MEMORANDUM OF DEVELOPMENT

Amendments in compliance with
JABATAN BOMBA DAN PENYELAMAT MALAYSIA
No. ruj : JBPM/SB/ BKK/700-2/1/(1)(324)
Tarikh : 13 Ogos 2020

TAJUK PROJEK :
CADANGAN PEMBINAAN PROJEK BALAI BOMBA & KUARTERS PUTATAN DI ATAS SEBAHAGIAN LOT N.T 213059771, JALAN SAILAN IMBAAN PUTATAN, DAERAH PUTATAN, SABAH

200413/JBPMput/M-01 REV.1

1 **PELAN TAPAK**
SKALA 1:350
0m 5m 10m 20m

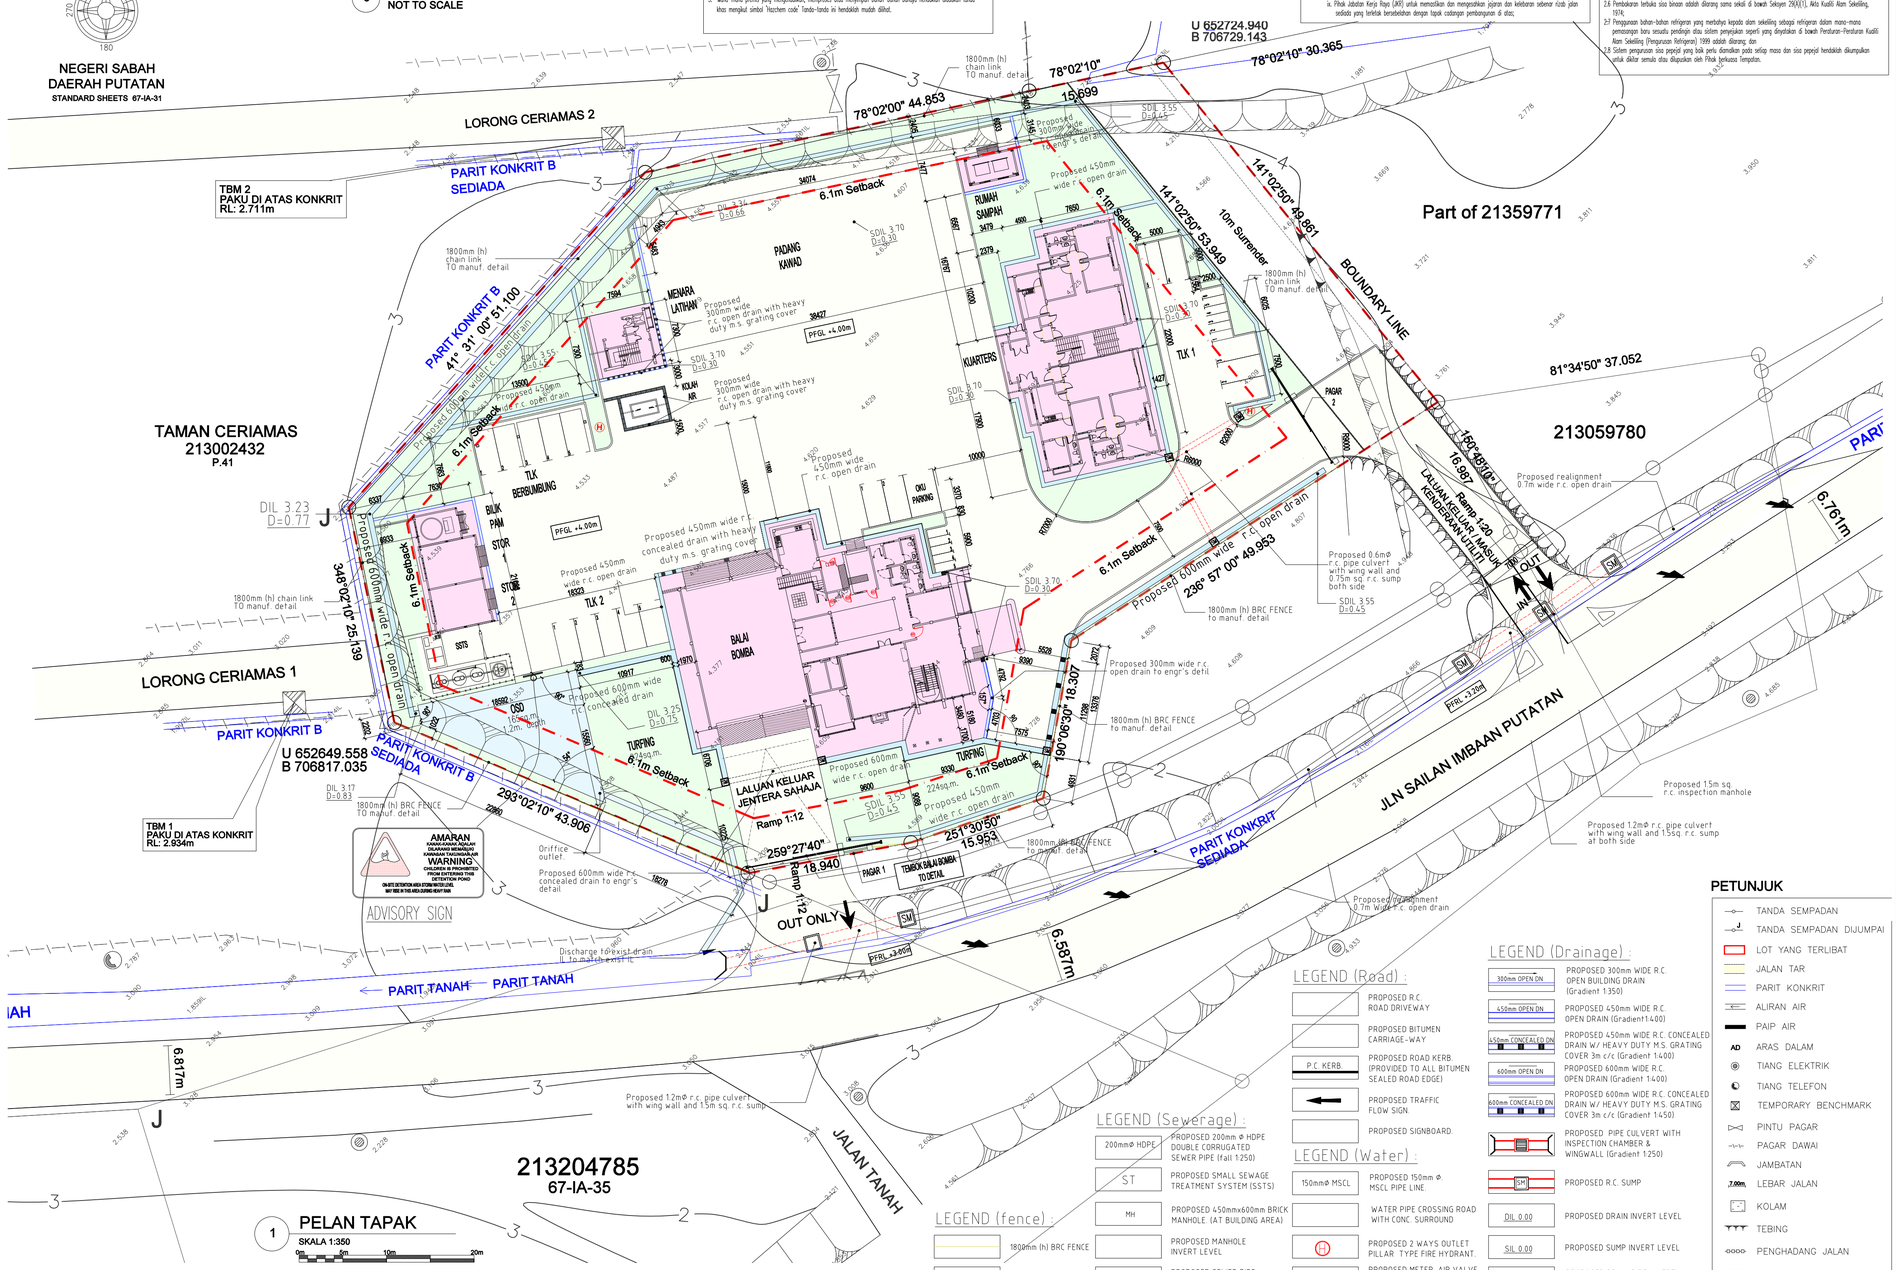
Pelan Tapak
1. Addaan 2 buah pili bomba jenis fanng dua hala dengan pengeluar air sebanyak 1135 liter seminit bagi setiap pili bomba seperimana yang ditandakan di dalam pelan.
2. Saiz paip air bagi saluran pili bomba adalah tidak kurang daripada 6 inci garis pusat.
3. Penempatan/pemasangan pili bomba adalah tidak melebihi 2 meter daripada tepi jalanraya, tidak terhalang dan terletak dekat dengan bangunan.
4. Plate-pile yang digunakan untuk sistem pili bomba hendaklah dari jenis G1 kelas tersebut hendaklah dibuat daripada 'Wrought Steel'.
5. Kecerunan jalan akses perkakas bomba hendaklah tidak kurang 1:15
6. Addaan jalan masuk perkakas Bomba (access road) dengan kelebaran tidak kurang 6 meter yang boleh menanggung beban 30 ton seperimana yang ditandakan di dalam pelan.
7. Kelonggan kelegaan hendaklah tidak kurang daripada 0,45 meter.

2. Untuk maklumam tuan, telan saliran (Drainage Plan) yang dikemukakan oleh pihak Pemaju/ Juruperunding adalah tidak lengkap (incomplete) mengikut garis panduan jabatan ini.
3. Bantuan dan kerjasama pihak tuan untuk memastikan kehendak-kehendak ini dipatuhi sepenuhnya oleh pemiju berkenaan sebelum pelan pembangunan diendorskan atau diluluskan adalah demi memastikan aspek saliran diberi pertimbangan sewajarnya untuk menguranakan kesan negatif ke atas kawasan berhampiran tapak pembangunan berkenaan.
4. Diserahkan bersama-sama ini satu salinan Semarai Semak untuk diguakan oleh Pemaju/Juruperunding semasa menyediakan Pelan Saliran.
5. Sila kemukakan ke pejabat ini tiga (3) salinan Pelan Saliran (Drainage Plan) dan satu (1) salinan laporan MASMA untuk tindakan seterusnya.

e. Semua pelan perlu ditanda dengan skala yang betul dan ukuran.
   f. Permohonan kebenaran pengeluaran RSP hendaklah dikemukakan kepada Pengarah Tanah dan Ukur untuk pemprosesan dan pertimbangan sebarangnya sekiranya pelan cadangan ini diluluskan.

2. Pihak projekd ini tiada halangan ke atas cadangan jalan masuk strukttur bangunan tersebut. Walaubagaimanapun, kelulusan adalah tertakluk kepada ulasan lanjut daripada agensi kerajaan yang berkaitan. Selain itu, perlu mematuhi 'Building Setback – For proposed development adjacent to local distributor roads (minor roads), building setback from JKR Road Reserve boundary should be 6 meters minimum respectively. This should be clearly indicated on the site plan".

i. Bukti pemilikan NT. 213059771 untuk cadangan pembangunan di atas haruslah dikemukakan;
   ii. Sekiranya ulasan masuk ke tapak cadangan pembangunan melibatkan kit tanah pemilik lain, kebenaran bertulis haruslah diperolehi;
   iii. Anjakan bangunan balai bomba, kuarters, stor 1 dan 2, blik pam, menara latihan dan rumah sampah daripada sempadan tapak haruslah minimum 6.1 meter dikesiakan, dimatikan dan ditunjukkan dalam pelan;
   iv. kepertuan 10ft kawasan lapang untuk tapak cadangan pembangunan di atas haruslah dibersihkan dengan tumbuh-tumbuhan landskap dan kemudahan-kemudahan landskap yang sesuai dan selamat.

v. Kepertuan penyediaan ruang tempat letak kereta dan motorsikal haruslah dikira, diwujudkan dan ditunjukkan dengan jelas dalam pelan;
   vi. Kamen daripada Jabatan Pengairan dan Saliran (JPS) mengenai sistem saliran tapak cadangan pembangunan dan kawasan di sekitarnya harus dipertakkan;
   vii. Pihak Jabatan Kerja Raya (JKR) untuk memastikan dan mengesahkan jajaran dan kelebaran sebenar rizab jalan sedadi yang tertelak bersebelahan dengan tapak cadangan pembangunan di atas;

2. Pelan cadangan sistem retikulasi bekalan air yang dikemukakan tidaknya diperiksa berikut adalah ulasan Jabatan Air Kota Kinabalu:
   a. Dicadangkan penggunaan saizalur paip air dari jenis DI (ductile iron) atau jenis paip plastik yang diluluskan serta berdaftar dengan Jabatan Air Negeri Sabah.
   b. Kemudahan anggaran penggunaan bekalan air harian.
   c. Saralur paip air selepas meter air juga dicadangkan dari jenis DI (ductile iron) atau jenis paip plastik.
